改善箇所説明図

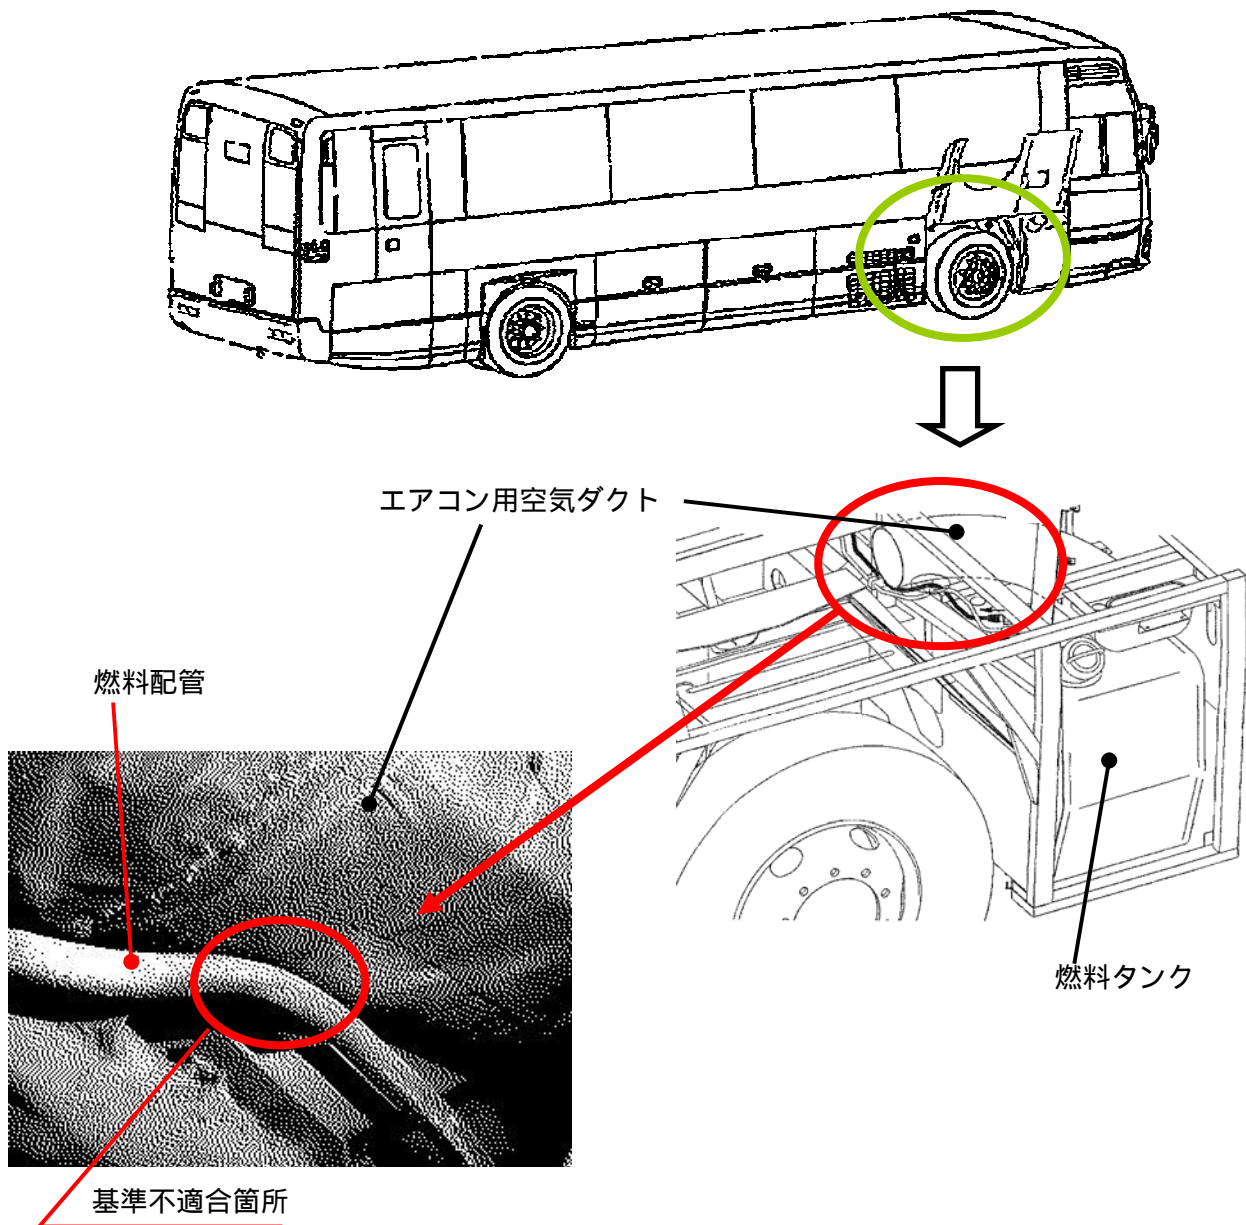
燃料タンクからエンジンへの燃料配管の取り回しが不適切なため、燃料配管がエアコン用空気ダクトと干渉するものがある。そのため、そのままの状態で使用を続けると、燃料配管が摩耗し、最悪の場合、孔があき空気が混入し、エンジンが停止して再始動できなくなるおそれがある。

改善の内容：全車両、燃料配管とエアコン用空気ダクトとの隙間を点検し、隙間が小さいものは当該配管部について燃料配管を追加し、取り回しを変更する。

識別：燃料給油リッド内側に白色ペイントを塗布する。
